**Objet : UCCLE. Avenue Vanderaey, 157**

**Demande de permis d'urbanisme portant sur la construction d'une extension en façade arrière, le réaménagement de la zone de recul et la mise en conformité du remplacement des châssis.**

**Avis de la CRMS**

Façade avant. De gauche à droite : permis de bâtir (1937), situation 2010 (© Google maps), situation existante, situation projetée (extraits du dossier)

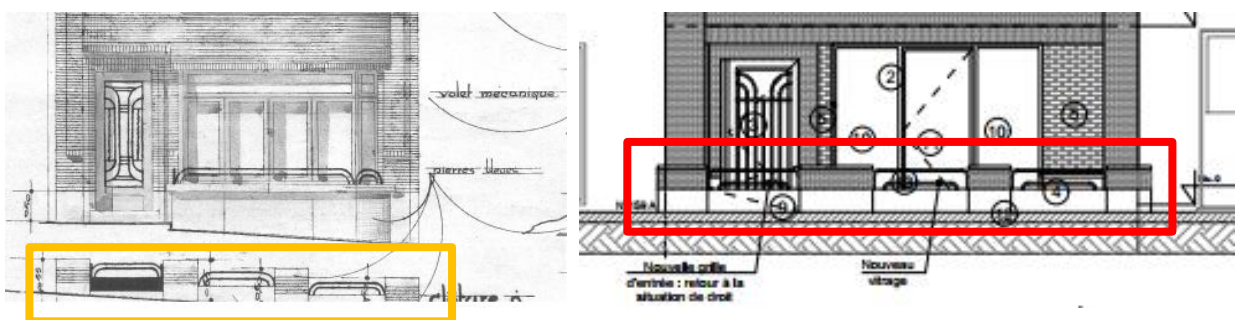
Construite en briques, la maison était à l'origine équipée de châssis en bois avec du verre clair texturé et des petits-bois horizontaux dans les impostes, caractéristiques de l'Entre-deux-guerres. Après la Seconde Guerre mondiale, la façade du rez-de-chaussée a été transformée et les proportions adaptées pour y aménager un garage (façade en pierre et porte de garage en aluminium). Entre 2010 et 2013, les menuiseries originelles en bois des étages ont été remplacées par des châssis en aluminium gris dépourvus de petits-bois. La porte de garage a elle-même été remplacée par un grand châssis en aluminium intégrant une porte donnant accès à un atelier de bijouterie. La présente demande vise la régularisation de cette intervention tout en proposant une nouvelle composition pour la baie du rez-de-chaussée.

La CRMS regrette la disparition des châssis d'origine en bois et leur vitrage texturé conçus à l'origine comme un élément décoratif de cette façade très sobre de l'Entre-deux-guerres. Elle regrette d'autant plus cette disparition que la maison participe à la qualité patrimoniale du quartier. **La Commission émet donc un avis défavorable à la régularisation du remplacement des châssis et à la façade projetée du rez-de-chaussée.** Elle invite le demandeur à revenir à une situation proche de celle de 1937 en ce qui concerne la composition du rez-de-chaussée. De même, lorsque leur remplacement s'avèrera nécessaire, les châssis existants devront être remplacés par de nouveaux châssis en bois qui reproduiront la même finesse d'exécution que ceux d'origine (verre clair texturé, bois de qualité, division et profils).

A gauche, élévation d'origine de la façade du rez-de-chaussée et de son muret avant. A droite, situation projetée (extraits du dossier)

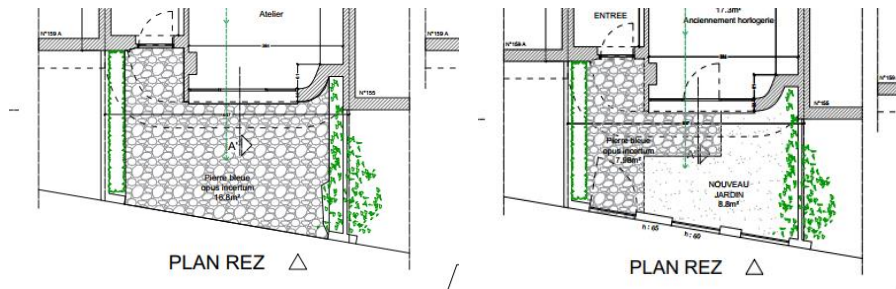
**La CRMS souscrit au principe de restituer un jardinet dans la zone de recul en lieu et place de l'emplacement de parking actuel.** Cette intervention contribuera à revaloriser à la fois la maison mais aussi le paysage de la rue eu égard au contexte patrimonial environnant. **La Commission invite l'auteur de projet à réaliser les détails d'exécution avec le plus grand soin et à reproduire le plus fidèlement possible la situation d'origine du muret et de la clôture basse car ils participaient pleinement à l'attrait de la façade Art Déco (composition, dimensions, matériaux, etc.).**

Coupe longitudinale existant et projetée (avec l'extension projetée en rouge) (extraits du dossier)

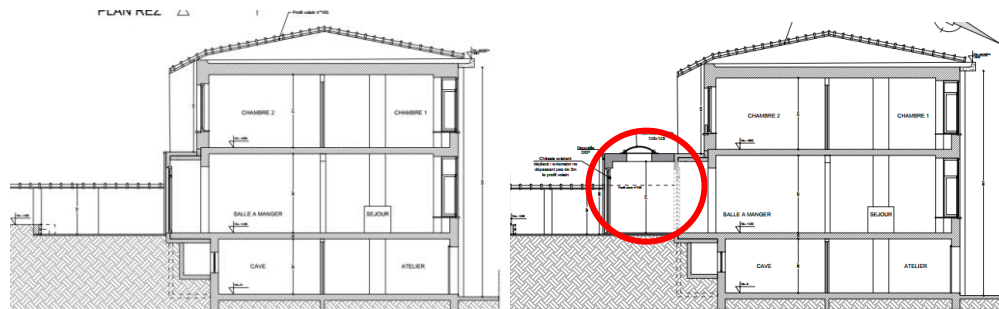
**La CRMS n'émet pas d'objection à cette intervention en façade arrière car elle n'aura pas d'impact sur les maisons classées de l'architecte H. van de Velde.**
